Settore 1 e 3  
servizi ambiente ed urbanistica

Seriate, 13 dicembre 2018

Oggetto: [ID\_VIP: 4217] Aeroporto "Il Caravaggio" di Bergamo Orio al Serio – Piano di Sviluppo Aeroportuale 2030. Procedimento di VIA.  
Espressione parere di cui all'art. 24 comma 3 del D.Lgs 152/2006 e s.m.i.

Fig. 1: sovrappasso via Paderno su Asse interurbano  
(rielaborazione dalla planimetria P04\_FLUSSI\_SDP.pdf del Piano di Sviluppo Aeroportuale)

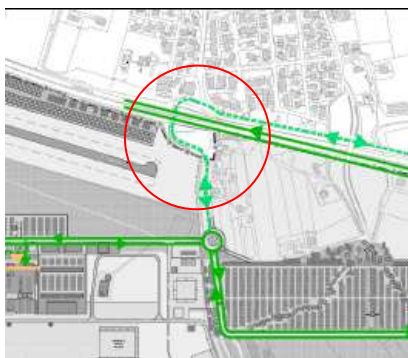
Stando alla documentazione, l'accesso al nuovo deposito di carburanti, al parcheggio destinato ai dipendenti e presumibilmente ai mezzi diretti alla zona merci a nord avverrà anche dalla via Paderno di Seriate, nel tratto di strada attualmente a fondo chiuso che sovrappassa l'asse interurbano SP671, con la realizzazione di una rotatoria. Tale accesso verrà inoltre utilizzato anche dai mezzi di cantiere nella fase di realizzazione del grande parcheggio di lunga sosta P5 (che sarà operativo al 2030), ed è quindi destinato, sia in fase transitoria (durante la cantierizzazione) sia a regime, a determinare un notevole incremento di transiti, in termini di numeri di veicoli e di portata dei mezzi stessi.

L'incremento non risulta congruamente valutato e quindi non risultano ponderate le ricadute sul traffico, non solo in termini viabilistici, ma anche ai fini delle emissioni inquinanti dei mezzi e di quelle acustiche.

Da un punto di vista strutturale è poi necessario che venga effettuata una valutazione statica del manufatto in essere, al fine di verificarne la sicurezza e la fattibilità. Lo SIA è sul punto gravemente inadeguato, posto che omette tale necessaria valutazione che non risulta agli atti del progetto.

Nella tavola P03 (del PSA), sono previste le acquisizioni di tutte le aree poste a sud dell'asse interurbano (a nord e ad est del parcheggio denominato P5), ad eccezione del sovrappasso sopra citato, il cui eventuale adeguamento resterebbe a completo carico del Comune di Seriate (anche per quanto riguarda le future manutenzioni ordinarie e straordinarie). Nel caso in cui il progetto di piano di sviluppo venga approvato, questo Ente chiede che il sovrappasso e le relative aree pertinenziali rientrino tra le strutture da acquisire.

Fig. 2 pericolosità idraulica

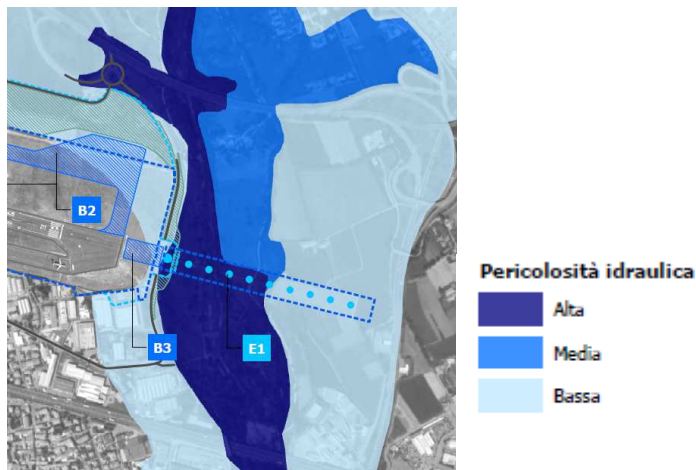
- 3) Il prolungamento della RESA posta lungo la pista 10 e il conseguente interrimento del tratto di strada della SP117 (di proprietà del comune di Seriate) ricadono per buona parte in fascia "A" del piano per l'assetto idrogeologico del fiume Po (PAI), nonché nelle zone allagabili per piena frequente "P3/H" del piano di gestione dei rischi di alluvioni (PGRA); per tale interferenza si ribadisce quanto già osservato nel documento "osservazioni sindaci" che si riporta integralmente:

*Invade in maniera significativa l'alveo attuale del fiume Serio e la sua area di esondabilità in fascia A*

*Costituisce senza dubbio un significativo ostacolo al deflusso della piena con tempo di ritorno pari a 100 anni*

*Non sono pertanto fatti salvi assolutamente i disposti dell'articolo 29 comma 1 delle NdA del PAI*

*Inoltre la trattazione idraulica che è stata riportata nel documento P4 al paragrafo 11.3 e nella scheda 3.3 non ha i caratteri di studio di dettaglio e, qualora lo fosse, non risulta essere stato sottoposto all'analisi dell'autorità competente, in questo caso la Regione Lombardia e l'Autorità di Bacino.*

*Si evidenzia inoltre che tale studio nulla descrive in merito alla possibilità di allagamento del tunnel di attraversamento della RESA da sud a nord (S.P. 117), e dell'interferenza delle zone allagabili P3/H con l'ingresso Merci/Courier est dallo svincolo Grassobbio/Seriate dell'Asse Interurbano.*

*Si palesa pertanto la necessità stralcio della parte di progetto in questione per manifesta incompatibilità idraulica; in subordine, risulta necessaria la presentazione di uno studio idraulico dettagliato e conforme alle direttive impartite dall'Autorità di Bacino da sottoporre al parere dell'Autorità Competente (Regione Lombardia o Autorità di Bacino), che consideri non solo le interferenze tra la realizzazione della RESA e il deflusso delle piene, ma anche:*

Figura 5 – Aree di intervento su via Paderno IT\_a\_rd0132005\_001 e IT\_a\_rd0132005\_002

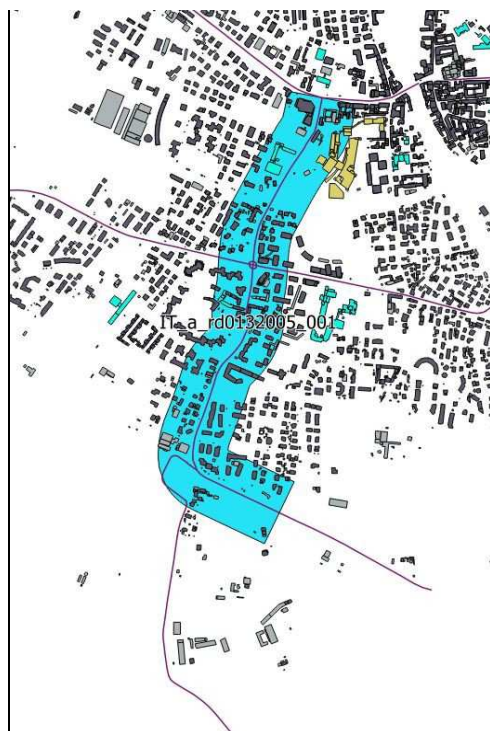
Per quanto sopra riportato è evidente che le misure da attuare per risolvere le criticità già esistenti non saranno adeguate alla nuova configurazione del bacino dell'aeroporto (in termini di traffico indotto).

In particolare risulterebbe già inadeguato l'intervento di realizzazione di una barriera antirumore codificato con bar\_04, finalizzato a contenere la rumorosità prodotta non solo da Via Paderno (di pertinenza del Comune di Seriate) ma anche dalla "SP ex SS 671" (di pertinenza della Provincia di Bergamo), verso i ricettori residenziali compresi nel quadrante Via Giacomo Matteotti/Via Fratelli Rosselli/Via Filippo Turati.

Figura 6 – stralcio da planimetria P04\_FLUSSI\_SDP.pdf del SIA

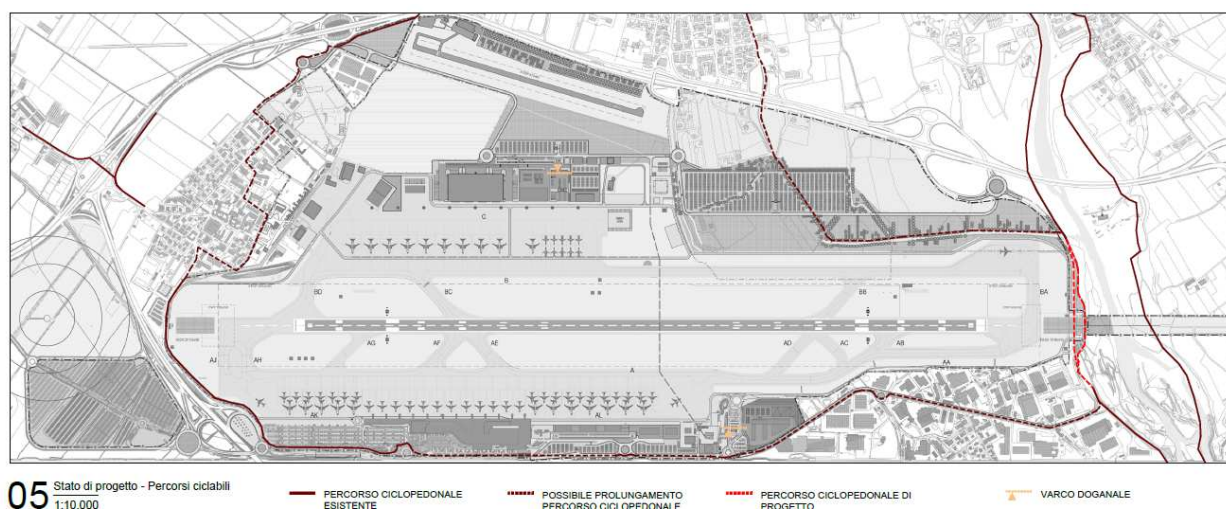
Compito dello SIA sarebbe stato quello di indicare una struttura utilizzabile, per l'utenza ciclistica, in qualsiasi condizione di tempo e di luce: quindi solo in asfalto e illuminata con illuminazione pubblica in tutti i tratti, meglio con dimensioni ulteriori

rispetto al minimo di legge (2,50 per bidirezionale) e con separazione dei flussi dei pedoni da quelli ciclistici. Il sistema viabilistico al servizio di utenza ciclistica e pedonale è invece sottodimensionato, occorrendo che l'intera larghezza dell'attuale previsione viabilistica sia adibita al transito di biciclette, per essere affiancata da un marciapiede da riconnettersi alle vie pedonali da e per i parcheggi di interscambio. E' impensabile l'utilizzo di un solo percorso da parte di ciclisti e pedoni, per di più gravati dal peso dei bagagli.

- che venga sviluppata la pista ciclabile in modo che siano garantite le accessibilità in tutte le strutture e porzioni dell'area aeroportuale in cui si svolgono attività lavorative (e non solo a quelle turistiche, quali gli *spotting point*);
- che sia garantito il completamento di tutto l'anello ciclabile attorno alla aerostazione, integrando con i tratti ad ovest che ora risultano in progetto.
